Gonesse, le 18/12/2018.

**INFO-TECH CITROËN Racing C3R5 18-05****Sujet : Powerbox****Subject: Powebox**

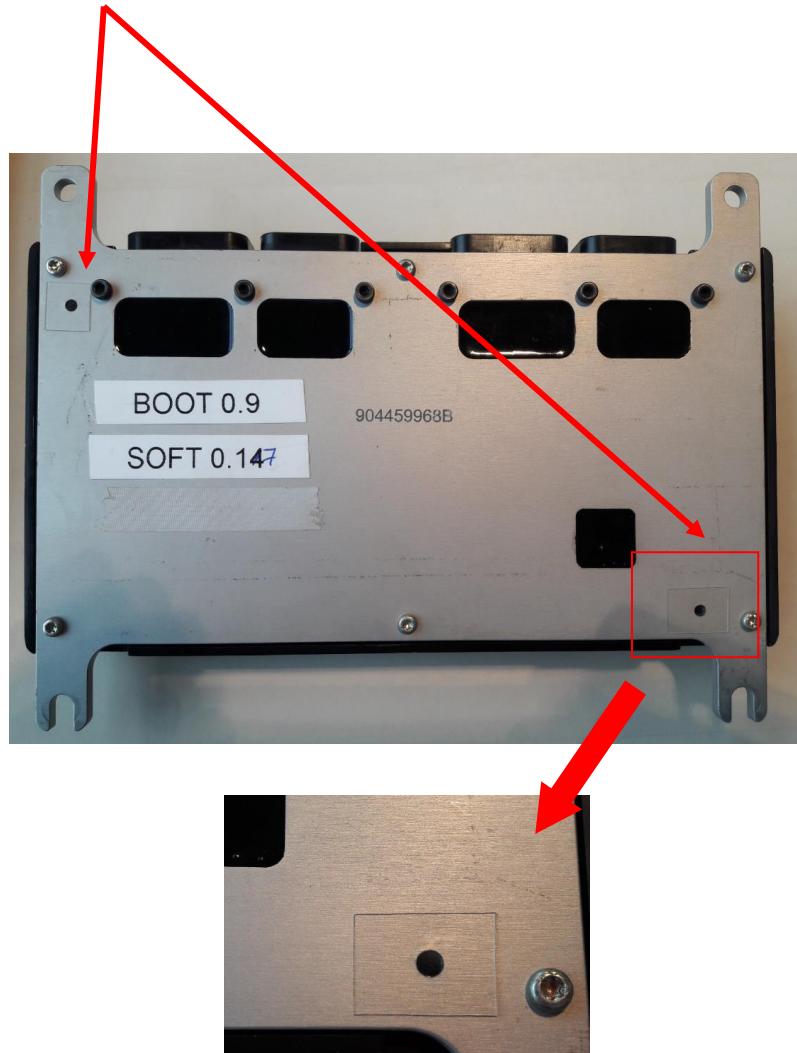
Afin d'éviter les éventuelles infiltrations d'eau dans votre powerbox, merci de vérifier que les 2 trous indiqués ci-dessous sont bien protégés par du tape helico.

To avoid water ingress into the powerbox, please check that the 2 holes indicated below are well sealed with helicopter tape.

Si ce n'est pas le cas, placer 2 carrés de tape helico sur les trous pour assurer l'étanchéité.

If not, place 2 sheets of helicopter tape onto the holes to ensure the water proofness.
